関西電力株式会社高浜発電所の発電用原子炉設置変更許可申請（1号、2号、3号及び4号発電用原子炉施設の変更）に関する審査について

令和2年10月
原子力規制委員会

関西電力株式会社高浜発電所1号炉、2号炉、3号炉及び4号炉の設置変更許可申請 (津波警報等が発表されない可能性のある津波への対応) に関する審査について

2. 潮位観測システム（防護用）による津波防護設計

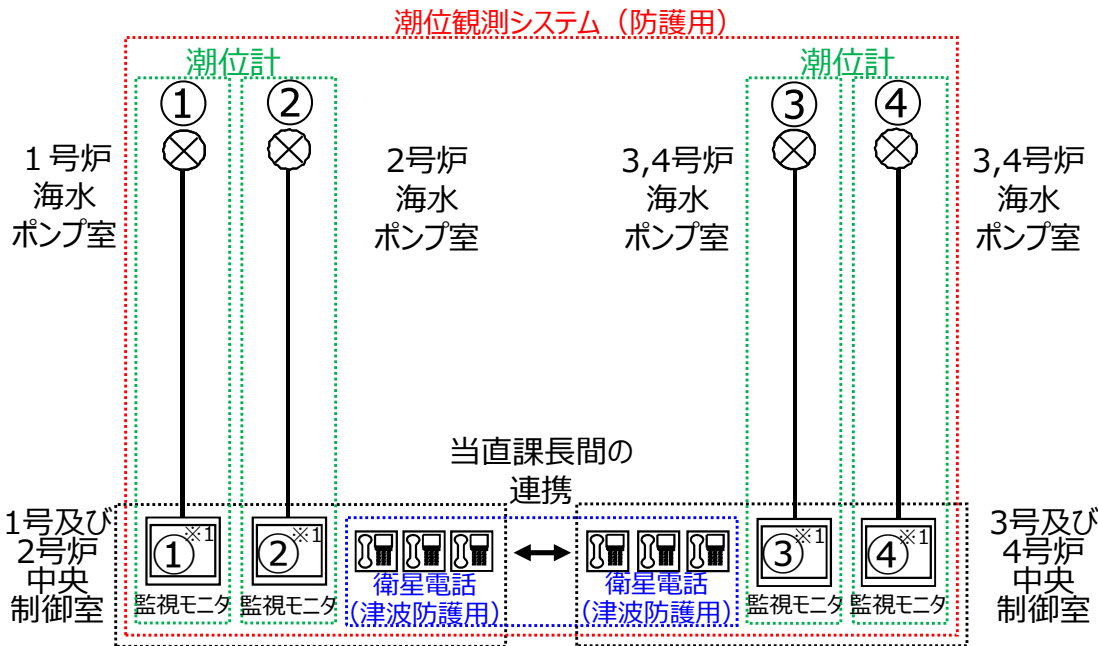
警報なし津波への対応として、1号及び2号炉中央制御室と3号及び4号炉中央制御室において、津波防護施設として設置する潮位観測システム(防護用)(潮位計(発電所構内に合計4台)及び衛星電話(津波防護用)(中央制御室ごとに3台))を用いて連携して潮位観測を行い、2台の潮位計で水位変動量が閉止判断基準に到達した場合、循環水ポンプを停止(プラント停止)し、1号及び2号炉中央制御室において取水路防潮ゲートの閉止操作を行う設計としている。

- ・潮位観測システム(防護用)の安全機能の重要度分類は、取水路防潮ゲート(MS-1)と同等であること
- ・潮位観測システム(防護用)は、1号炉から4号炉で共用することにより、津波を異なる位置で複数台の潮位計により監視することで、安全性が向上するとしていること
- ・潮位観測による閉止判断基準の確認は、1号及び2号炉中央制御室において取水路防潮ゲートの閉止操作を行うため、1号及び2号炉中央制御室と3号及び4号炉中央制御室が衛星電話(津波防護用)を用いて相互に連携して行うとしていることを確認。
